kenmerk Z48776

Plan: Nieuwbouw Kloosterveenweg 139 Ter Apel

Standaard waterparagraaf (korte procedure)

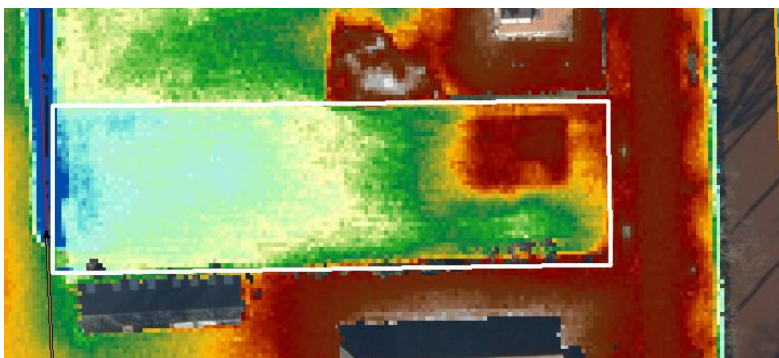
Met uitzondering van het vlak linksboven, ligt het plangebied lager dan de omgeving. Om overlast te voorkomen wordt geadviseerd om het maaiveld omhoog te brengen tot deze hoogte op de plek van de bouw.
